改善箇所説明図

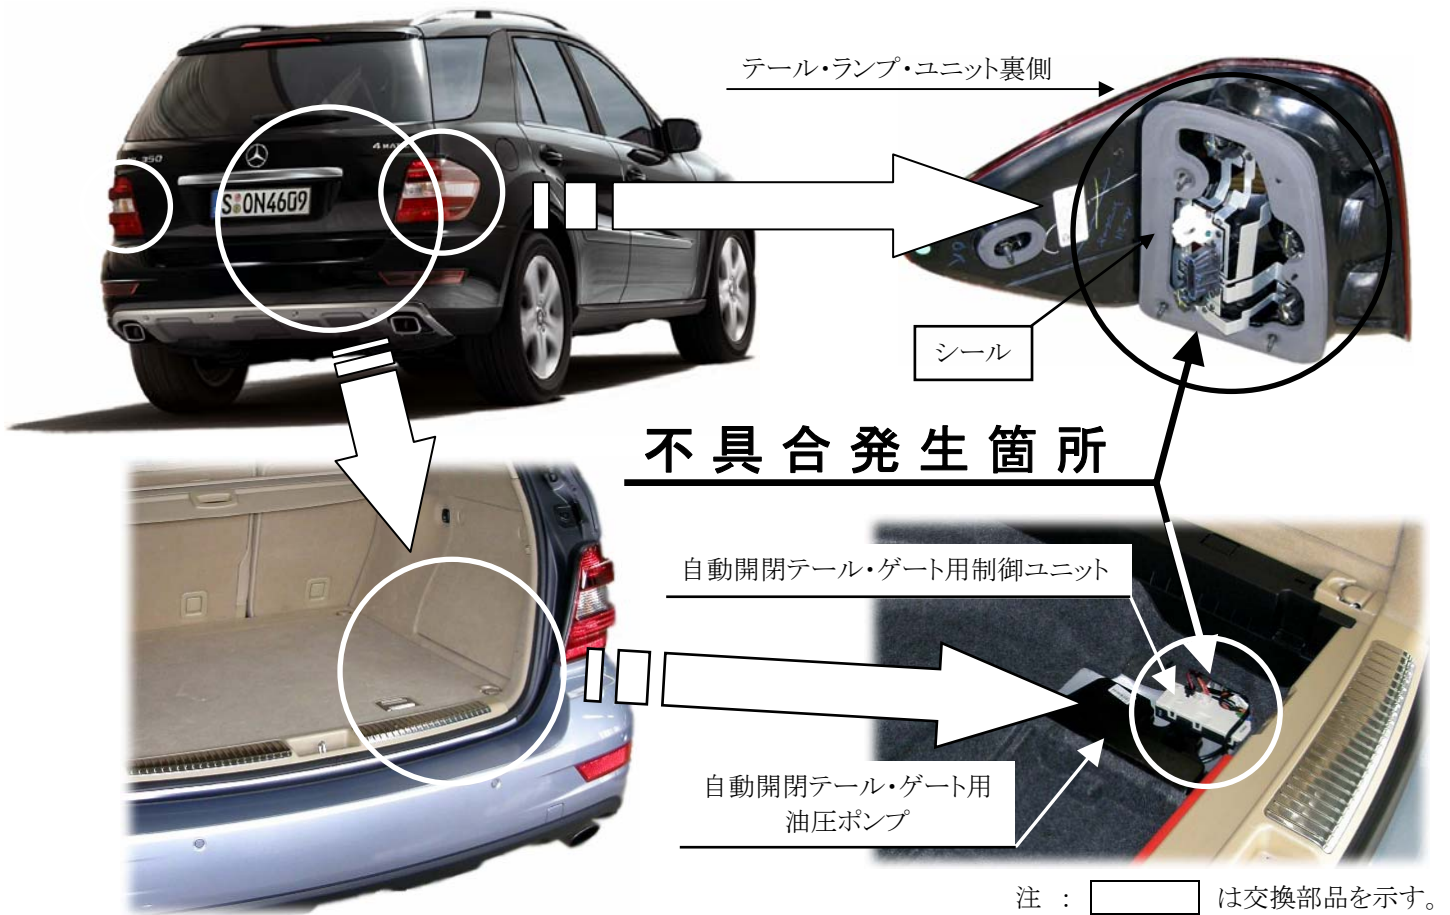
自動開閉テール・ゲート装備車両において、テール・ランプ部のシー ル材が不適切なため、豪雨や高圧洗浄により車内に水が浸入することがある。そのため、そのまま使用を続けると、自動開閉テール・ゲート用制御ユニットの電気回路が水分により錆びて短絡し、最悪の場合、火災に至るおそれがある。

全車両、テール・ランプのシー ル材を対策品と交換し、自動開閉テール・ゲート用制御ユニットを移設する。

識別 : テール・ゲートのエントランス・プレートを取り付けているトルクス・ボルトに黄色ペイントを塗布する。
